## ロールタップ先端形状 及び 包装表記変更のお知らせ

今般、止り穴でのめねじ加工における利便性向上を鑑みて、ロールタップの先端形状を変更いたします。以下に形状の変更点と包装表記の変更についてご案内申し上げます。

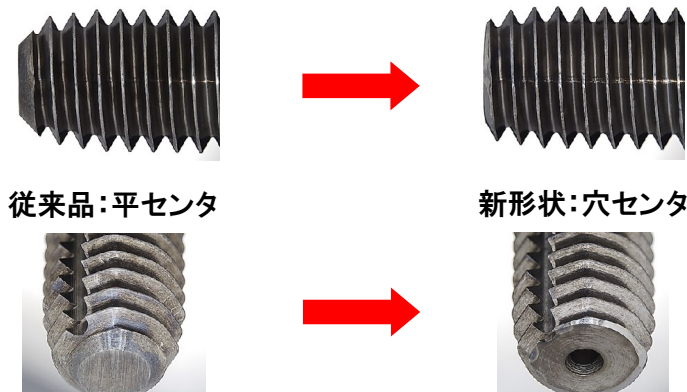
①対象ロールタップ 食付き2山(Bタイプ)の先端形状を平センター→穴センターに変更

メリット: タップ先端の切り残しが無くなる事で、止り穴加工においてめねじ奥ギリギリまで加工が可能です。
